## Dodatek č. 2

ke smlouvě o dílo uzavřené dle § 2586 a násl. Zákona č. 89/2012 Sb., Občanský zákoník (dále jen „OZ“), na veřejnou zakázku „Multifunkční budova pro sklad humanitárního materiálu a střelnici“ ze dne 6. 4. 2020

**DODATEK / ZMĚNOVÝ LIST č. 02**

LOKALIZACE ZMĚNY: **Změna zatřídění zeminy, postupu výkopů a skládky – ETAPA I.k 11.06.2020**

### ROZPIS FIGUR

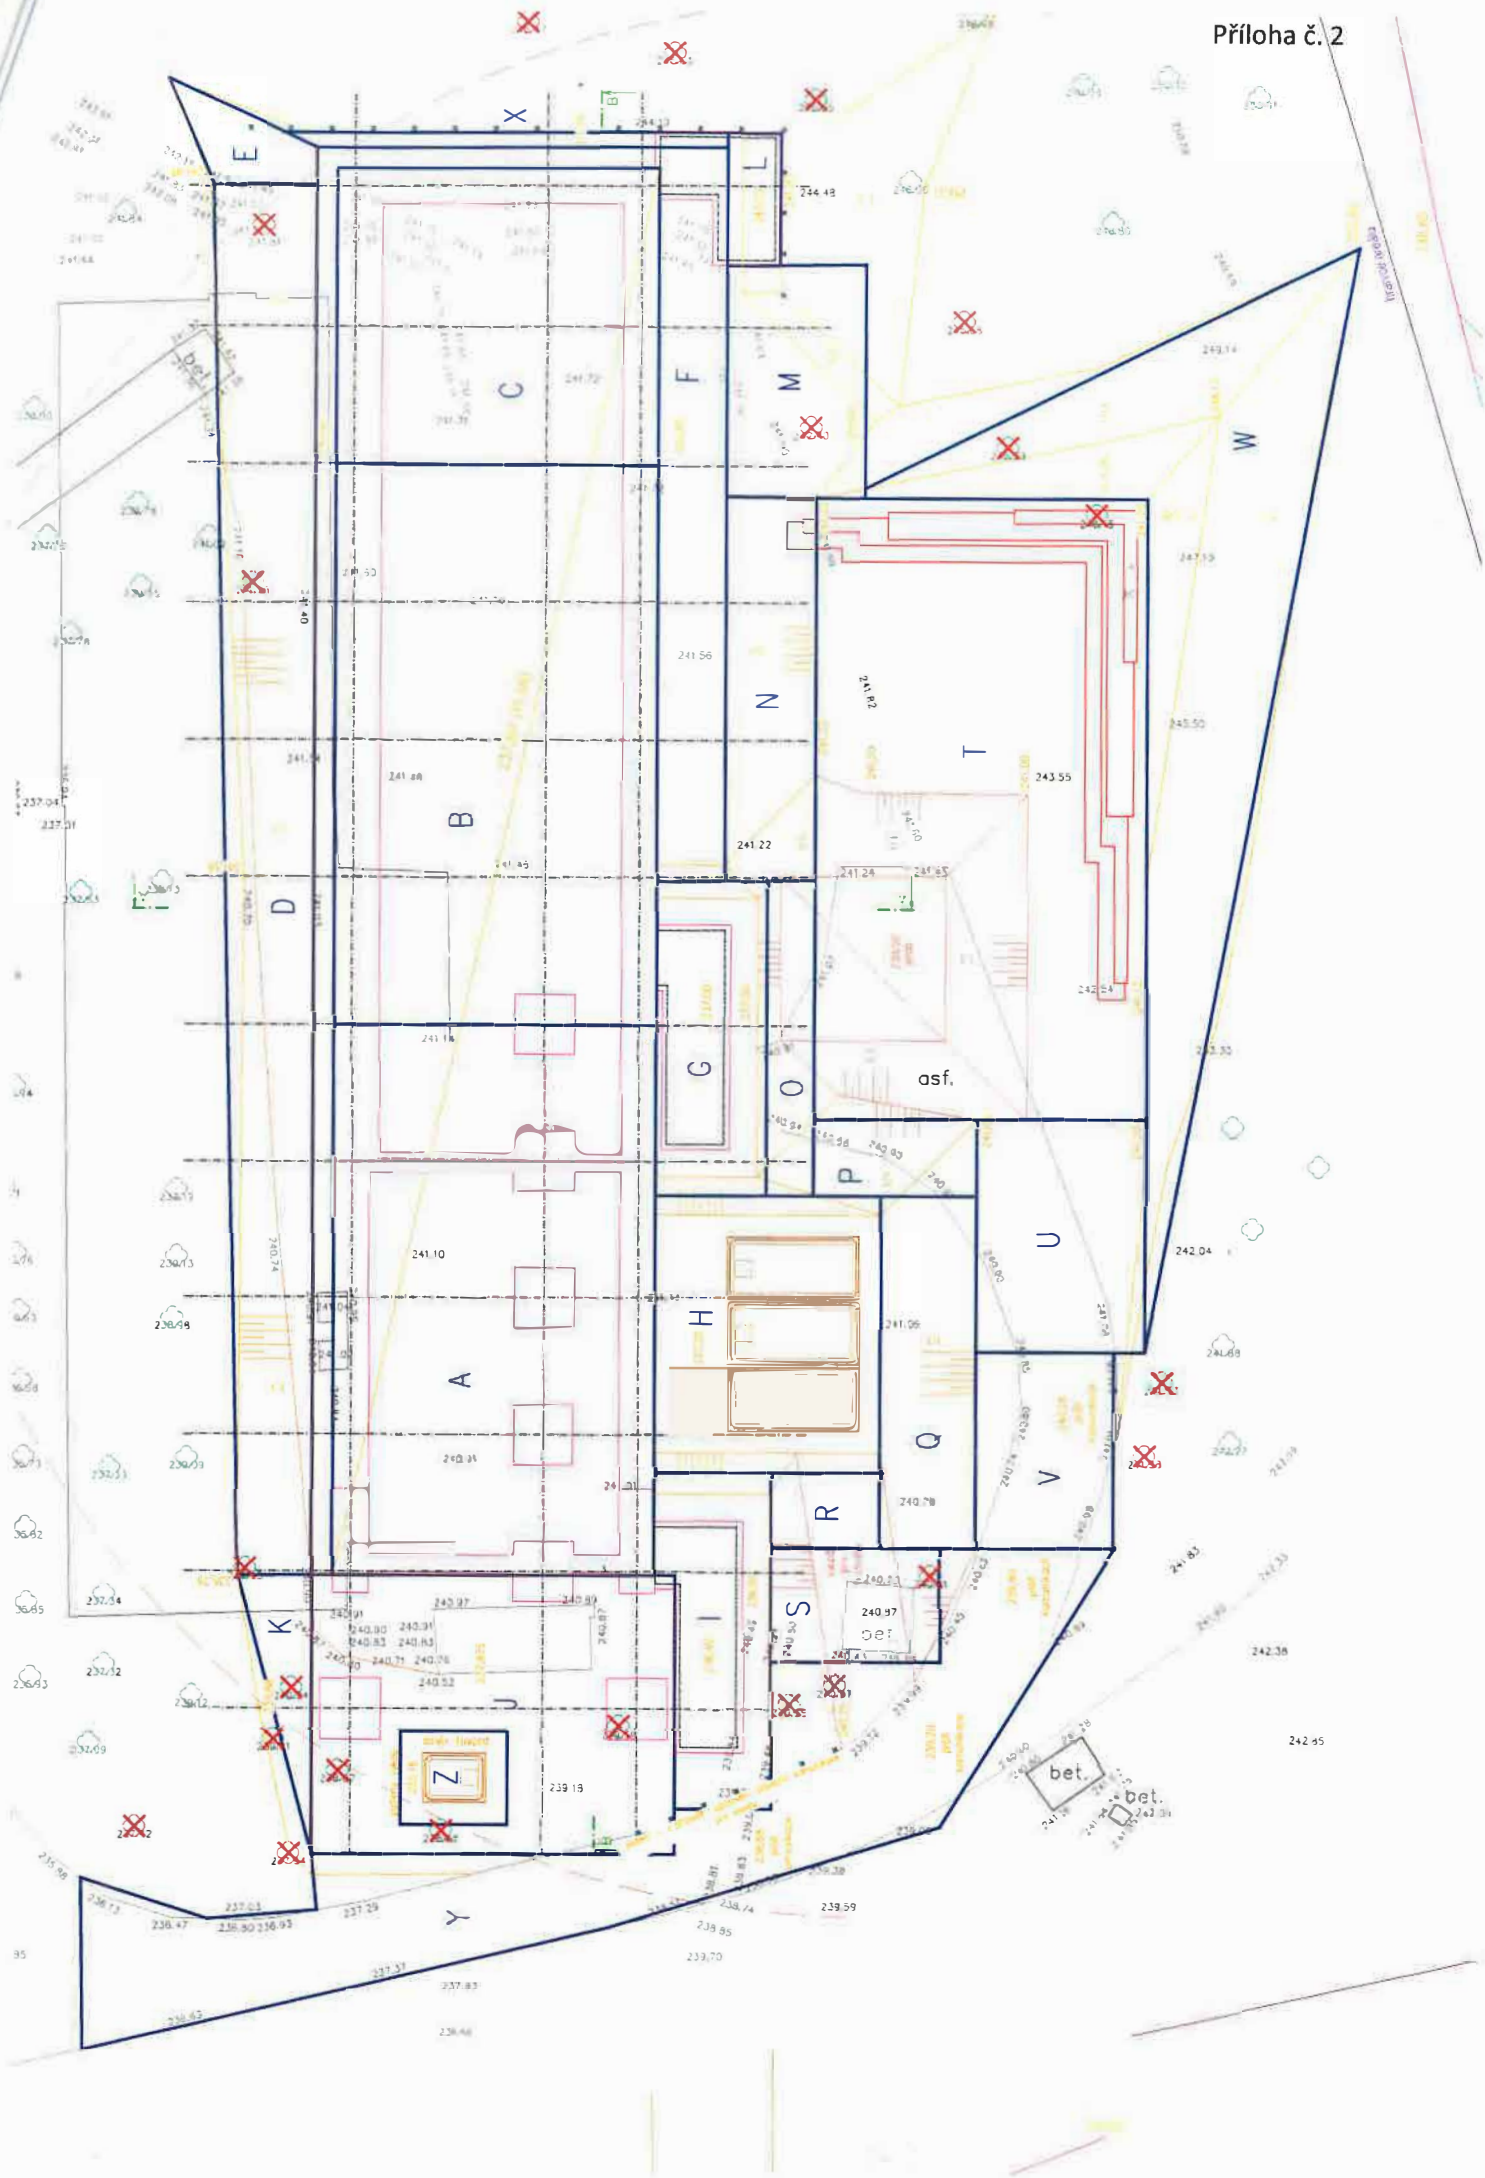
Původní předpoklad zatřídění odpadu byla čistá suť a čistá zemina. Po zahájení zemních prací ale bylo zjištěno, že materiál na pozemku je směs suti a zeminy, kterou bylo možné ukládat pouze pod kódem 170107 (směs suti a zeminy). Nejbližší skládka, která daný materiál akceptuje, je Skládka Úžice, čímž vznikla významně delší trasa odvozu suti. Vzhledem ke změně projektu a nutnosti zachovat pilotovací rovinu pro pažení stavební jámy, je nutno výkopové práce provádět v protisměru a po částech, kdy se veškerý materiál musí přehazovat a až následně po přetřídění nakládat na dopravní prostředky.

Při přepočtech objemů bylo rovněž zjištěno, že objemy výkopů řešené v rámci zemních prací jsou nadhodnocené a změnový list zároveň upravuje objemy výkopových prací dle skutečnosti.

REKAPITULACE OBJEMŮ VÝKOPŮ		
	Skutečnost	PD
Hlavní objekt	4 213,19 m <sup>3</sup>	4 238,39 m <sup>3</sup>
Retenční nádrž 1	321,71 m <sup>3</sup>	255,45 m <sup>3</sup>
Retenční nádrž 2	36,00 m <sup>3</sup>	36,00 m <sup>3</sup>
Opěrná zeď 4	994,12 m <sup>3</sup>	910,00 m <sup>3</sup>
Komunikace	195,57 m <sup>3</sup>	206,00 m <sup>3</sup>
OPV	222,00 m <sup>3</sup>	222,00 m <sup>3</sup>
<b>CELKEM</b>	<b>5 982,59 m<sup>3</sup></b>	<b>5 867,84 m<sup>3</sup></b>
